TRANS/WP.29/2002/41
12 avril 2002

PROPOSITION DE PROJET DE COMPLÉMENT 7 À LA SÉRIE 09
D'AMENDEMENTS AU RÈGLEMENT N^O 13
(Freinage)

Communication du Groupe de travail en matière de roulement et de freinage (GRRF)

«Figure 1B

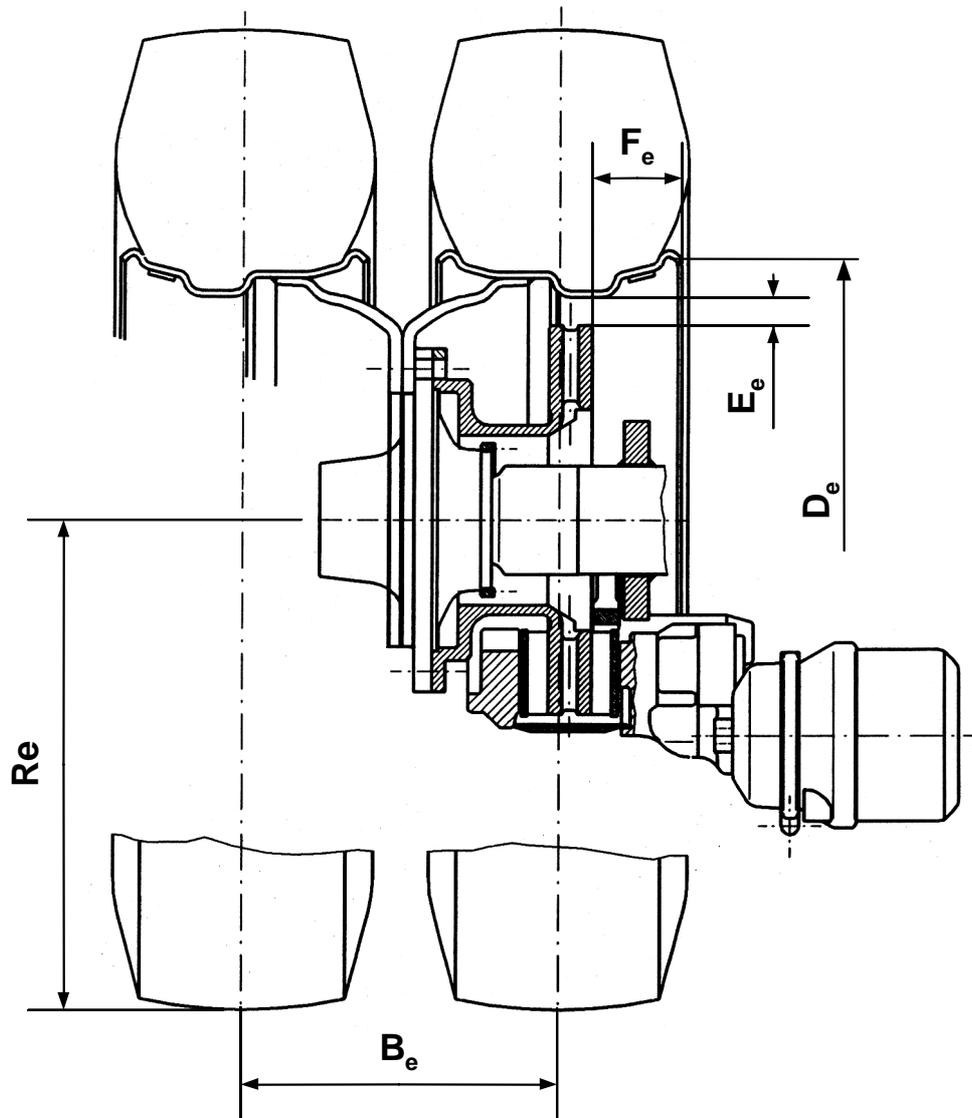
Insérer une nouvelle figure pour les freins à disque, ainsi conçue:

Be (mm)	De (mm)	Ee (mm)	Fe (mm)	Re (mm)

«Figure 2B»

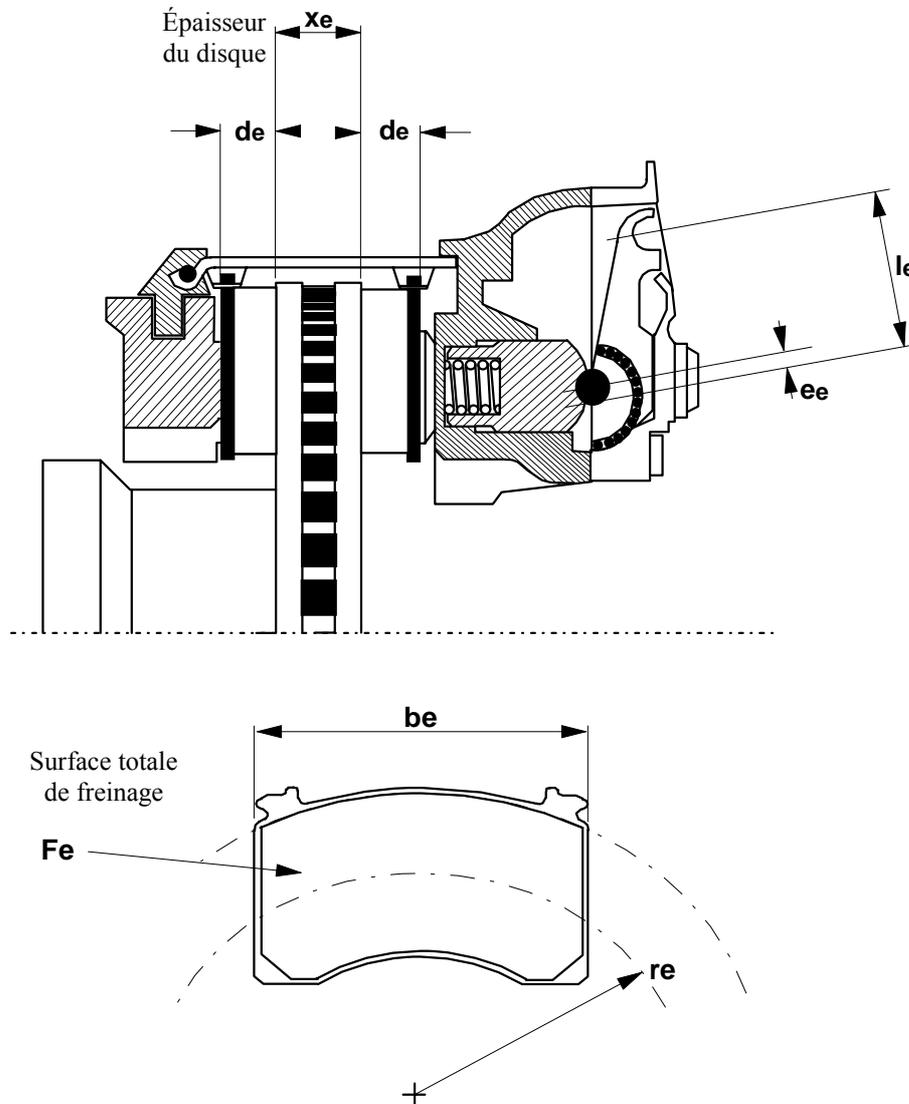
Insérer une nouvelle figure, pour les freins à disque, ainsi conçue:

le (mm)	ee (mm)	de (mm)	xe (mm)	re (mm)	be (mm)	Fe (cm ²)
